「原子力事業者等における使用前事業者検査、定期事業者検査、保安のための措置等に係る運用ガイド」の改正案及び意見公募の実施並びに原子力規制検査の運用改善のためのガイドの改正

令和5年6月7日
原子力規制庁

別表 原子力事業者等における使用前事業者検査、定期事業者検査、保安のための措置等に係る運用ガイド 新旧対照表

改正後	改正前	改正理由
<p style="text-align: center;">原子力安全に係る重要度評価に関するガイド</p> <p style="text-align: center;">(GI0007_r<u>3</u>)</p> <p style="text-align: center;">原子力規制庁 原子力規制部 検査監督総括課</p> <p style="text-align: center;">目 次 (略)</p> <p>1 目的 (略)</p> <p>2 適用範囲 (略)</p> <p>3 重要度評価区分の考え方 (略)</p> <p>4 検査指摘事項の重要度評価手順 (略)</p>	<p style="text-align: center;">原子力安全に係る重要度評価に関するガイド</p> <p style="text-align: center;">(GI0007_r<u>2</u>)</p> <p style="text-align: center;">原子力規制庁 原子力規制部 検査監督総括課</p> <p style="text-align: center;">目 次 (略)</p> <p>1 目的 (略)</p> <p>2 適用範囲 (略)</p> <p>3 重要度評価区分の考え方 (略)</p> <p>4 検査指摘事項の重要度評価手順 (略)</p>	<p style="text-align: center;">改正による修正</p>

図3 火災の発生原因又は痕跡を現場で発見した場合の評価

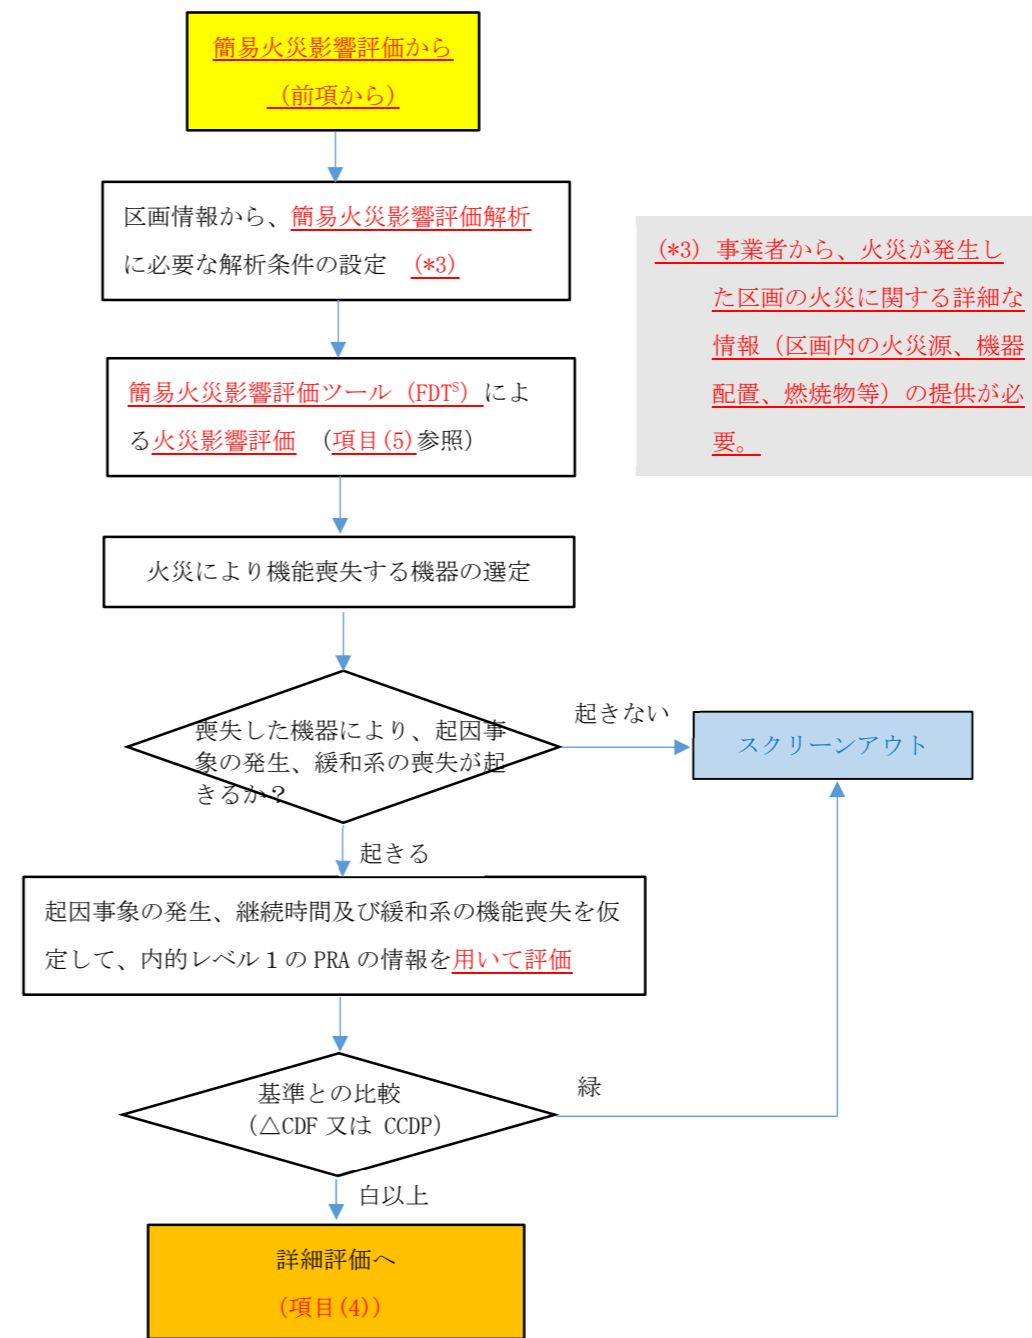
記載の適正化

記載の適正化
(FDTは火災影響評価ガイドでの名称「火災力学ツール」に変更、項目(5)は添付1に変更
現場データはフリーアクセスで検査官が入手することを明記

運用の明確化 (事象の色付けに際し、定性的な観点も考慮するため、フローに追記)
運用の明確化 (詳細評価結果の実施と評価結果の提出を事業者を求めることを明記)

(*3) 火災が発生していない場合はΔCDFで評価するが、火災が発生した場合は条件付き確率であるCCDPで評価する。

(*4) 火災発生 の区画に関する情報 (区画の大きさ、火災源、機器配置、燃焼物等) を現地確認等により入手する。

図5 複数の区画まで火災が影響を及ぼす場合の評価

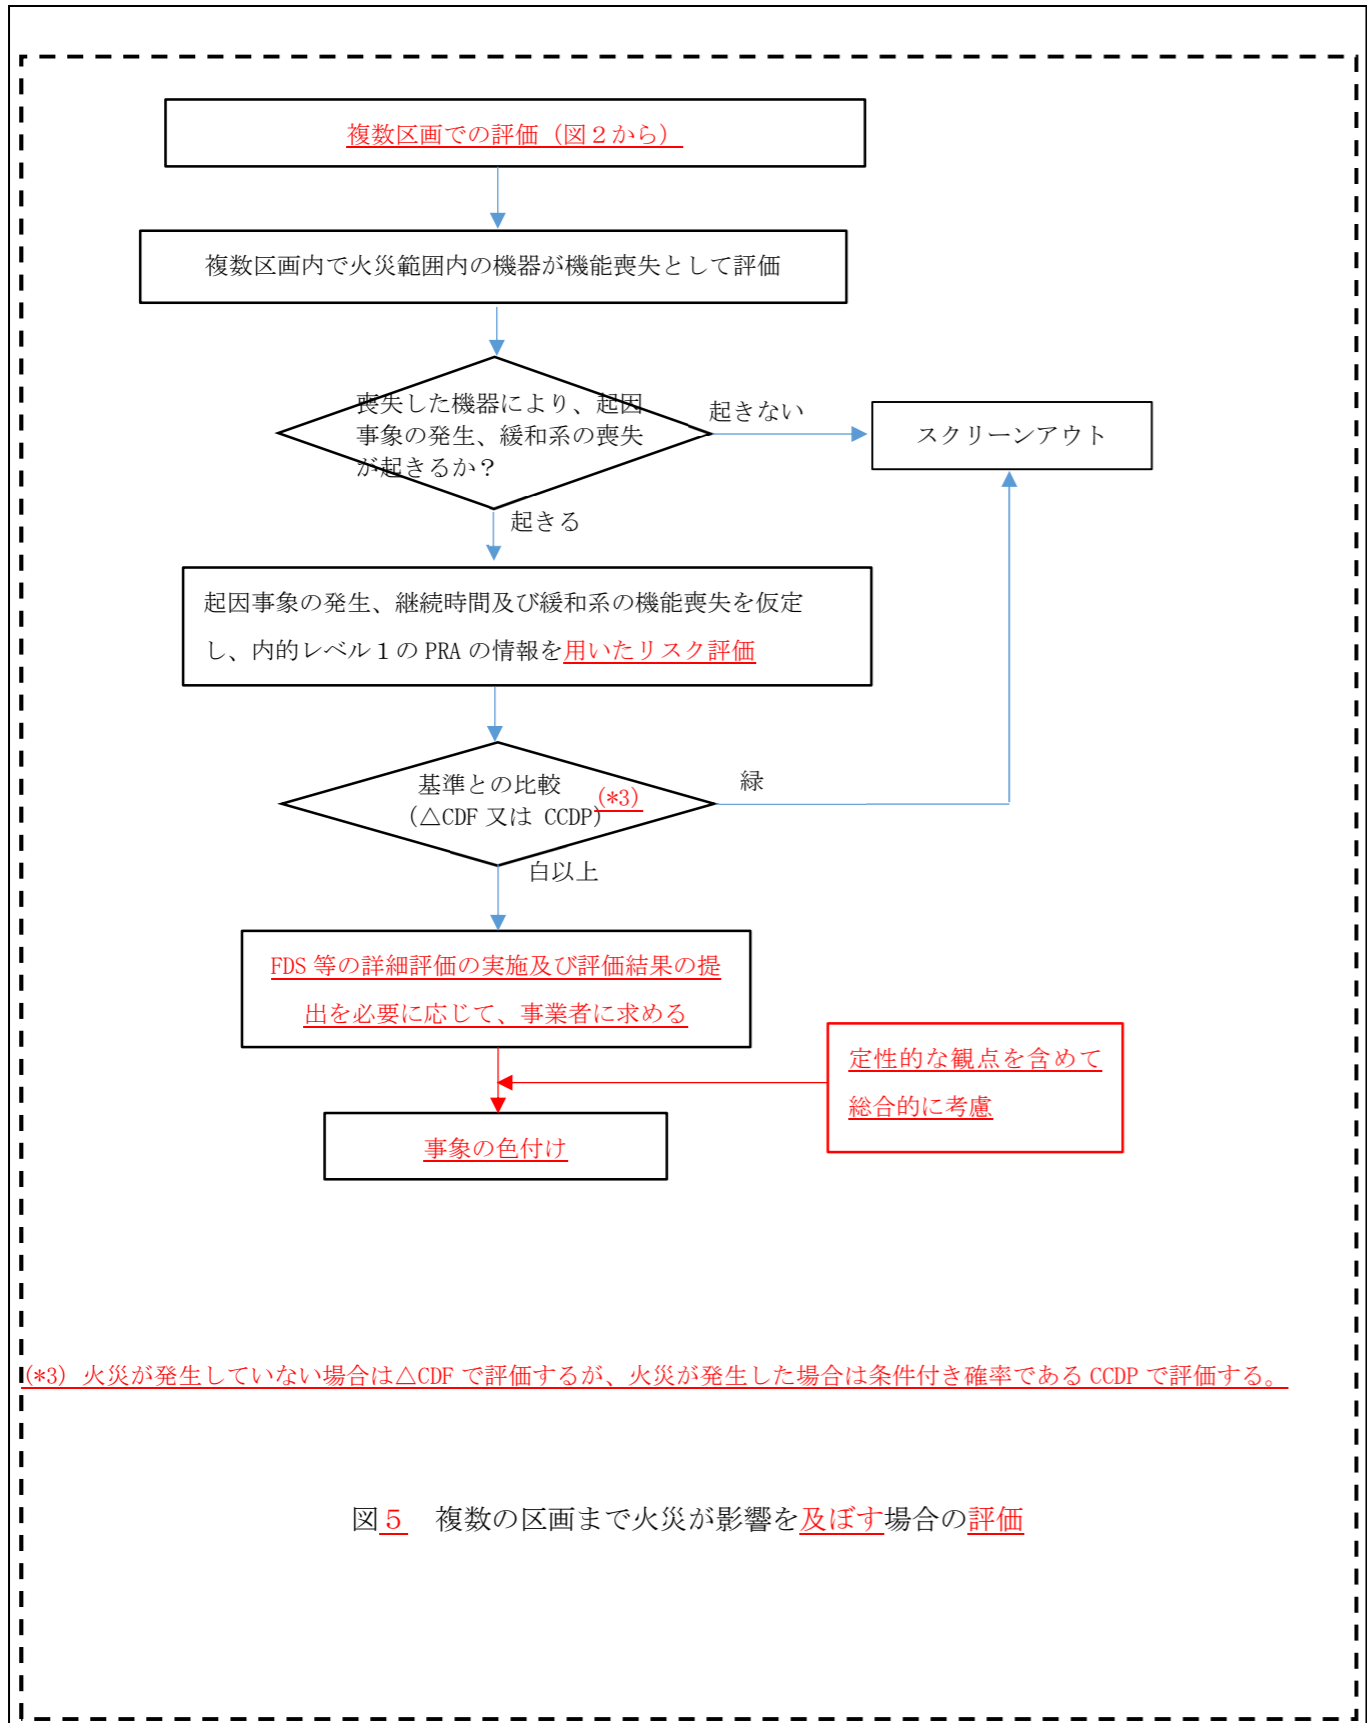
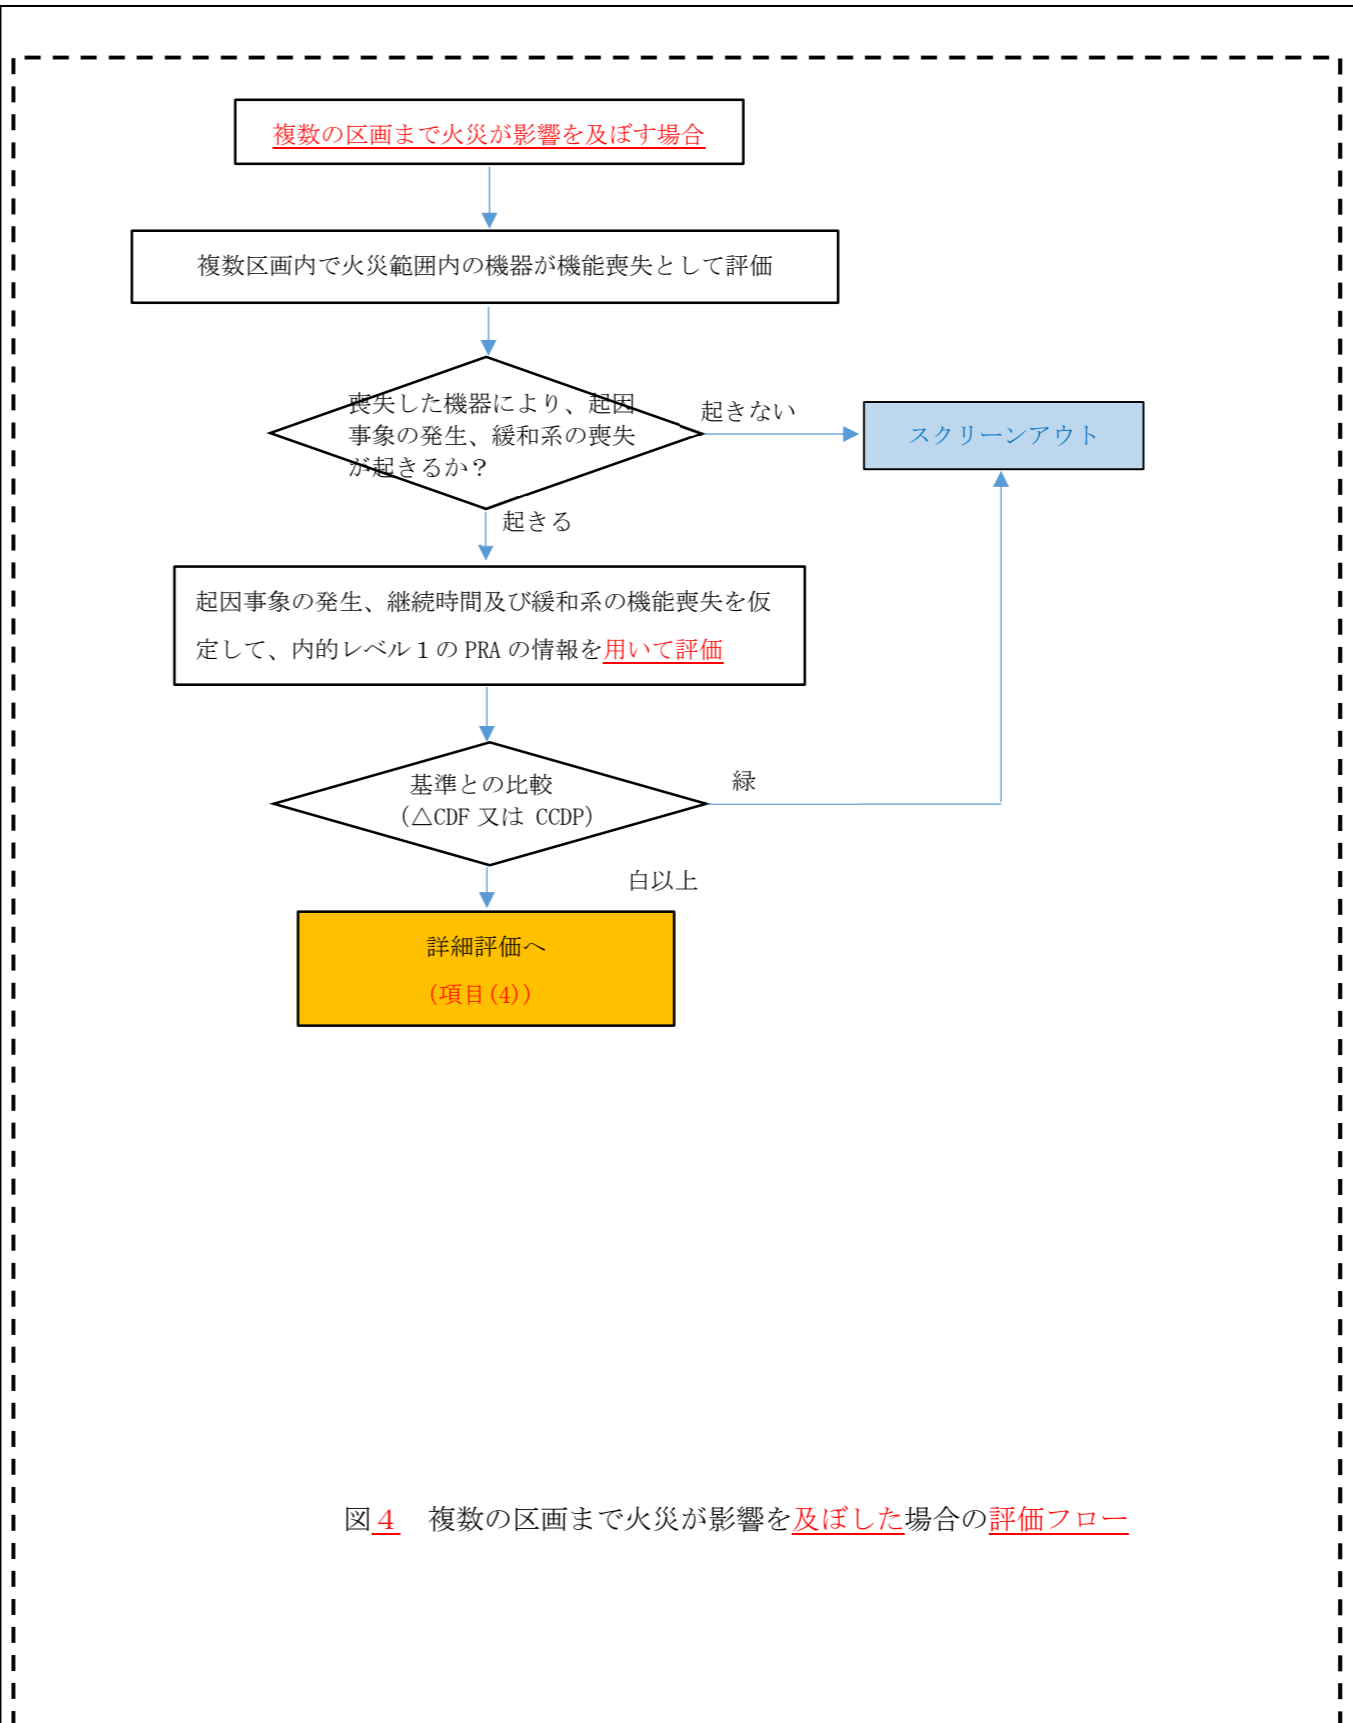
記載の適正化
 (「評価」では火災影響評価かリスク評価か不明確なので追記)
